「共の会」事前質問(2023. 6. 14)に対する回答

いただいた事前質問について、以下の通り回答いたします。

図3 2号機 格納容器圧力変化 (今回解析結果) …を下記引用し、筆者の考察を追記載しました。

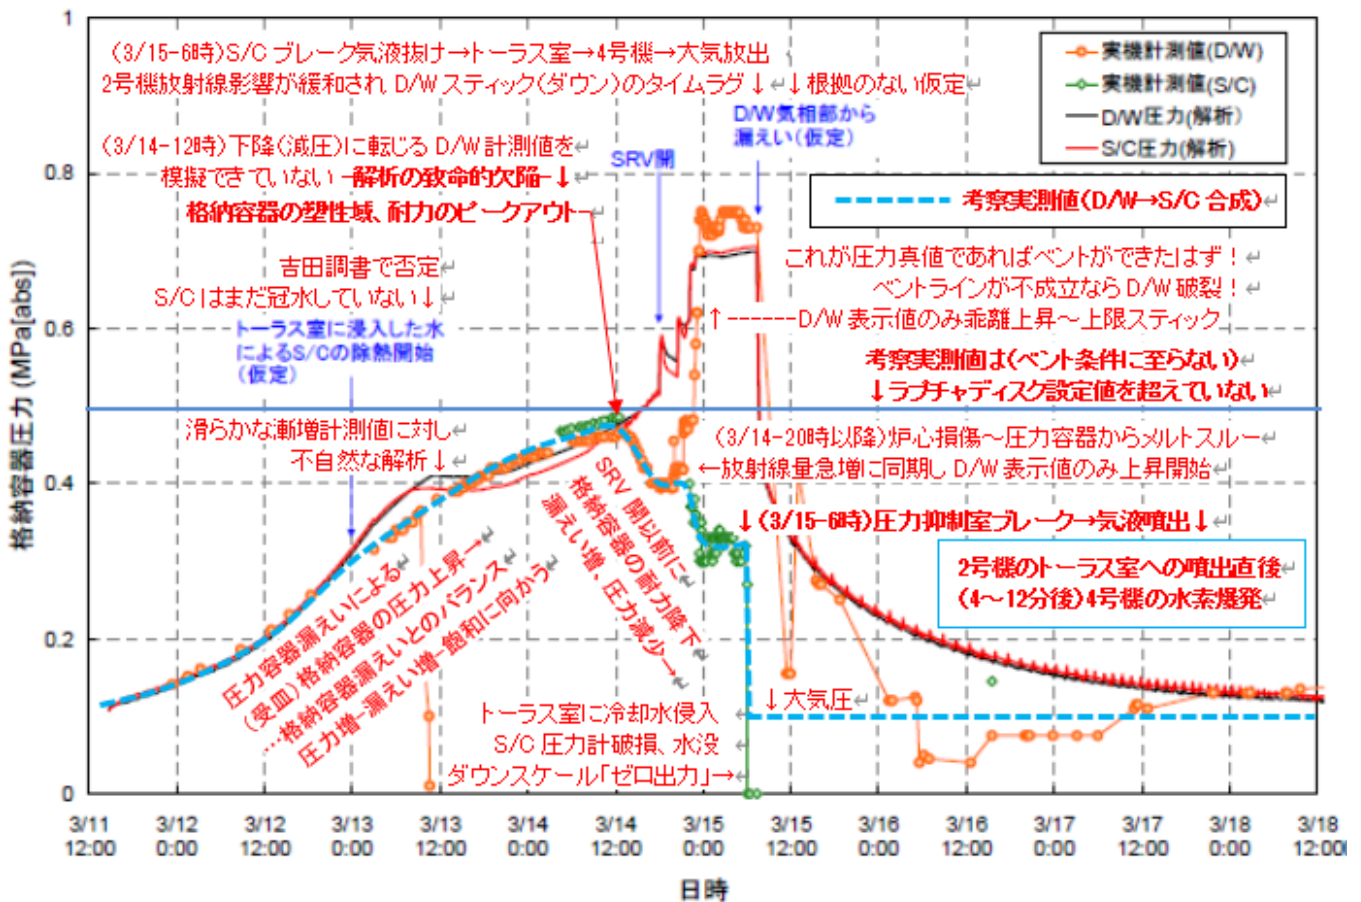
過酷環境下、信用できない状態にあった D/W 圧力計の指示推移を辿る解析によって真相が見えていきますか。

●D/W 圧力（解析）の致命的欠陥は、D/W 計測値を「正」として模擬しながら、(3/14-12時) 下降（減圧）に転じる重点〔ピークアウト〕を表していない。…以降の反転急上昇とは（解析の上でも）両立しない不整合を示す。

●「考察実測値」：D/W 実機計測値を辿り、(3/14-20時以降の) 乖離部分は S/C 実機計測値を辿るシナリオ。

格納容器圧力は（圧力容器漏えいの受皿となり）事故直後から漸増するが、ラプチャディスク設定圧力を超えることなく（3/14-12時）耐力のピークアウト（塑性域大破口の始まり）、以降漸減（破口の進行）、(3/15-6時) 終に圧力抑制室でブレーク（塑性域大破口の顕在化）＝【**低圧破綻**】に至った。…のではないのでしょうか。

2号機に関しては、3/14 18時頃に主蒸気逃がし安全弁による原子炉圧力容器の強制減圧に成功しましたが、準備していた消防車の燃料切れにより速やかな低圧注水への移行ができませんでした。当該減圧に伴う減圧沸騰により原子炉圧力容器内の水が蒸発し原子炉水位は燃料が露出するほどに低下したと考えております。そして、燃料が温度上昇する過程で消防車の注水が開始したこともあり、原子炉圧力容器内では大量の水素が発生したものと考えております。

発生した水素は、主蒸気逃がし安全弁の開操作に伴い格納容器側へ移行することとなりますが、水素は非凝縮性ガスであるため、格納容器圧力（D/W, S/C ともに）を上昇させることとなります。こうした推測される事故の進展に対して、D/W 圧力計の指示値は原子炉圧力の指示値と整合する挙動を示しておりますが、比較して AM 用 S/C 圧力計の指示値は、原子炉圧力の変化に対応した挙動は示さず、最終的に絶対圧で 0 を示すなど、正しい指示値を示していなかったものと考えております。

図1 プロセス主建屋等の位置関係

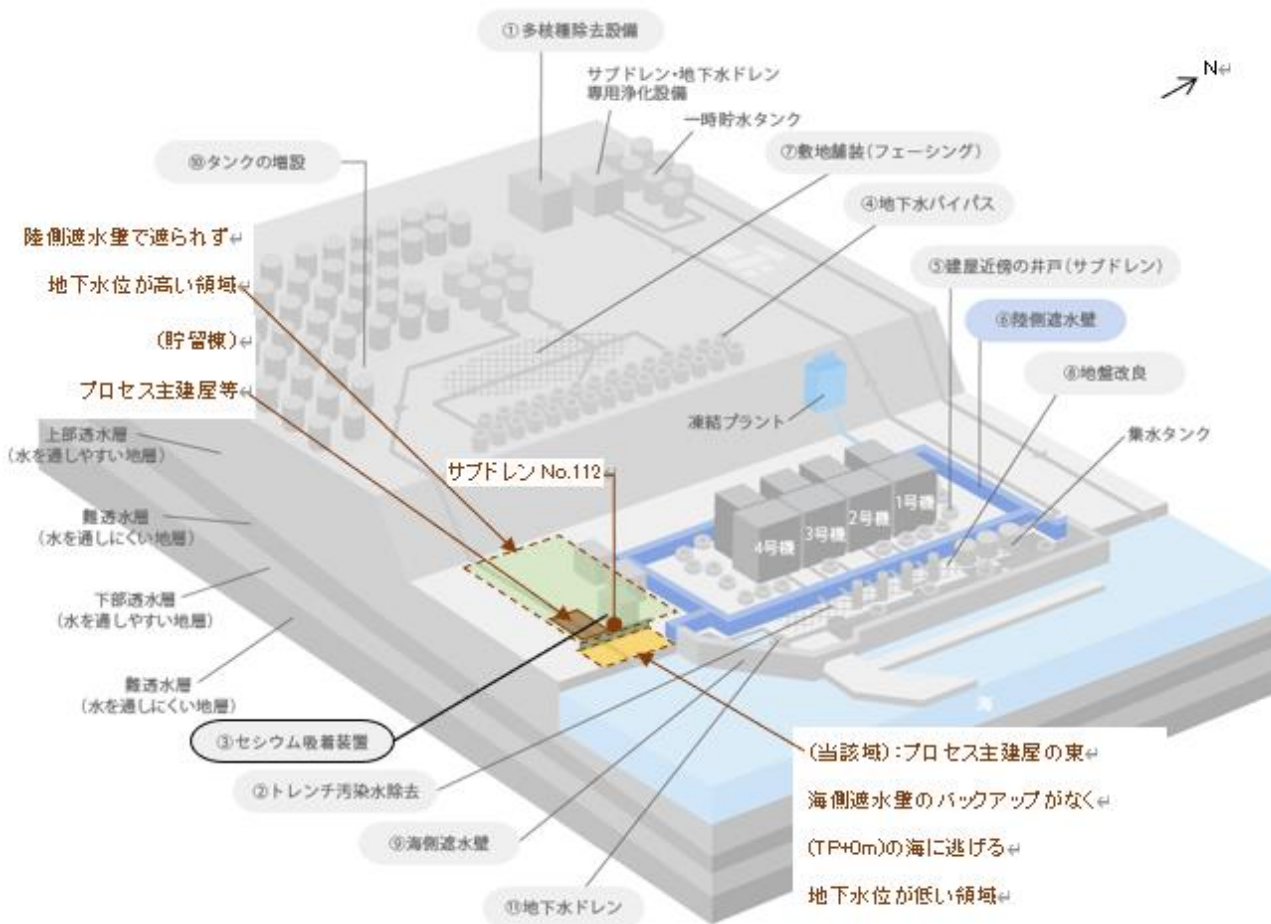
原子炉建屋の汚染水を（遮水壁の外）海に近いプロセス主建屋等に移送・貯留している。滞留水が周囲の地下水、更に港湾外の海へ直接流出する恐れのある構図と見えます。検証すべきリスク対象ではありませんか。

- ▶ プロセス主建屋等の滞留水は、1～4号機の原子炉建屋・タービン建屋と同様、周辺の地下水位よりも低くなるよう建屋内の水位を運用し、建屋外に漏れ出ないように管理を行っております。…6/14、2/21、4/18（東電）回答。
- ▶ プロセス主建屋周辺は陸側遮水壁の南側の外側であり、西側（山側）からの地下水が陸側遮水壁で遮られず、プロセス主建屋周辺の地下水位は陸側遮水壁内に比べ高い地下水位となります。2011年4月～2015年8月のデータとなりますが、下記 URL に掲載の集中廃棄物処理施設周辺のサブドレンピット水位計測結果をご確認ください。…8/2、7/10/19（東電）回答。
- ▶ サブドレン（SD）No. 112 はプロセス主建屋の海側に位置し確認しております。…10/19（東電）回答。
（東電HP）■サブドレンピット水位計測結果

図2 地下水の流れの模式と水位 (2015-8月)

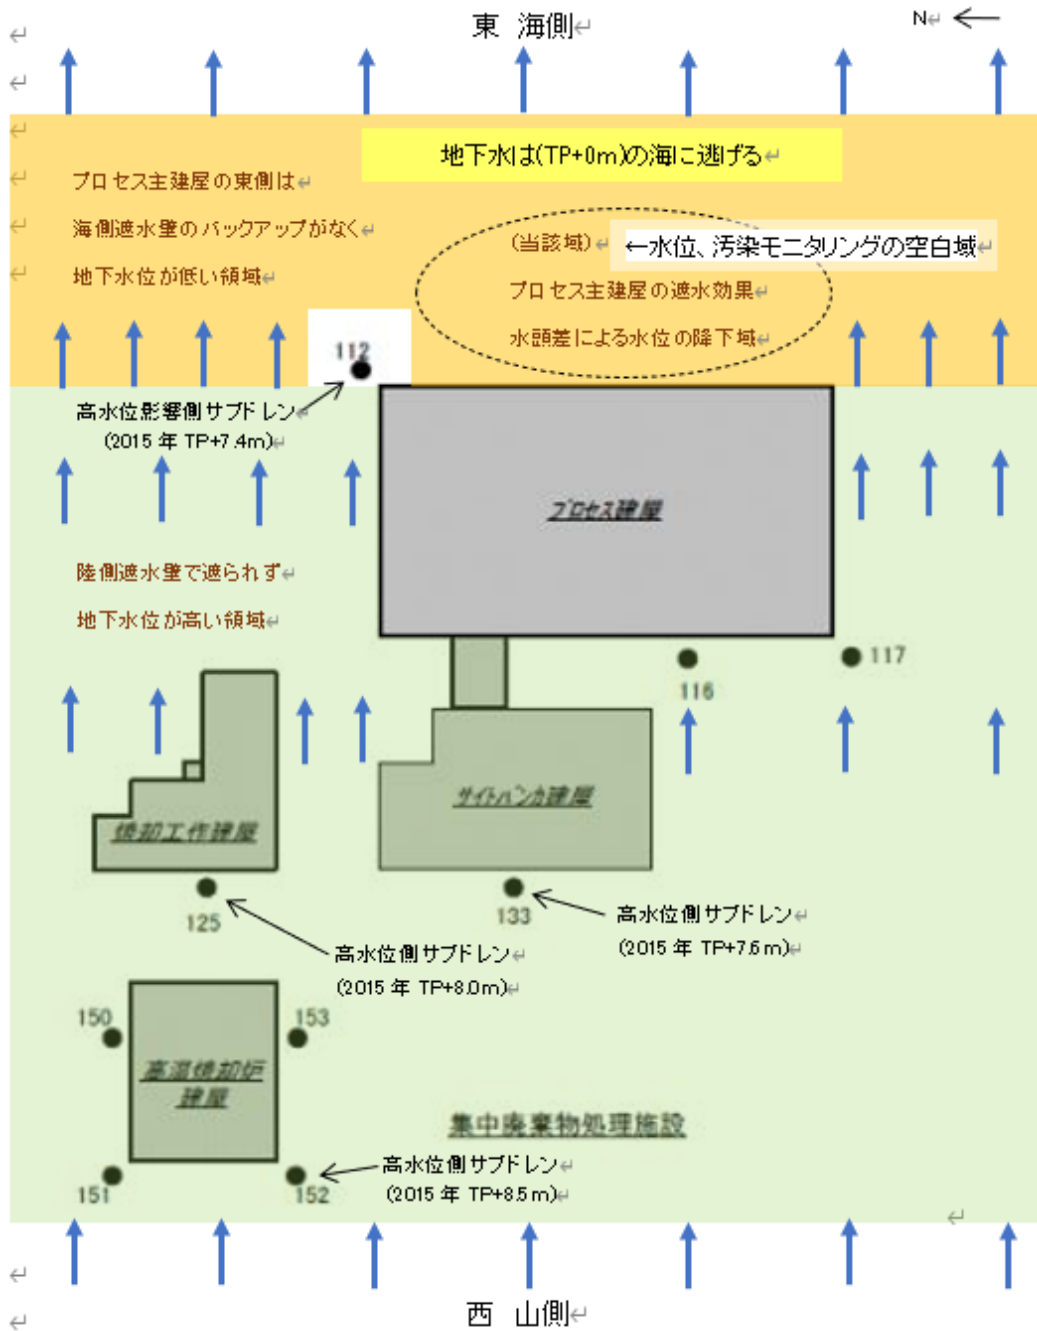
図2、プロセス主建屋の東側にはサブドレン・観測井がありません。…12/14 対話会（東電）の確認事項。当該域（地下水が海へ逃げる最も低水位域）は水位監視及び汚染モニタリングの空白域ではないですか。→水位の高い（SD）No. 112 では、低水位側漏えいリスクの高い水域の集水・汚染モニタリングはできません。

→周囲地下水位より建屋内の水位（2015-3月プロセス主建屋：TP+3.4m）を低く運用し建屋外に漏れ出ない管理 との説明に対し、周囲の最低水位（値）が示されなければ、その根拠が損なわれます。

図 2、プロセス主建屋の東側は（原子炉建屋と違い）海側遮水壁が無く地下水は海側に逃げ最も水位が下がる。

（サブドレン・観測井が無く水位確認の術がない）当該空白域の地下水位よりも建屋内の水位が低くなる運用であったか、12 年間の検証ができますか。又、漏えい側の放射能濃度測定による確証を欠いているのではないですか。

当該空白域を埋める検証（水位監視及び汚染モニタリング）を試みた報告があればご紹介ください。

繰り返しの回答となりますが、プロセス主建屋等の滞留水は、1～4 号機の原子炉建屋・タービン建屋と同様、周辺の地下水位よりも低くなるよう建屋内の水位を運用し、建屋外に漏れ出ないよう管理を行っております。
